改善箇所説明図

左ハンドル車で説明

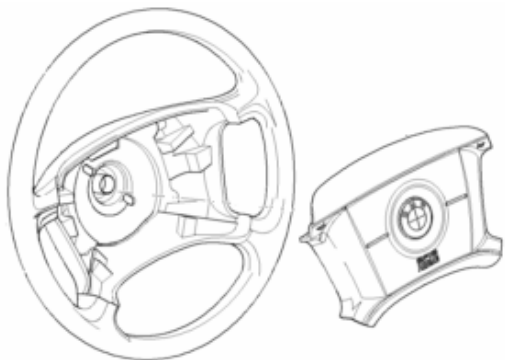
↙ 基準不適合発生箇所

エアバッグ ECU のプログラムが不適切なため、駐車ブレーキを掛けた際に、前席エアバッグが誤展開するおそれがある。

全車両、エアバッグ ECU のプログラムを修正する。

作業完了車には、OBD 診断プラグカバー内側に黄色ペイントが塗布されている。
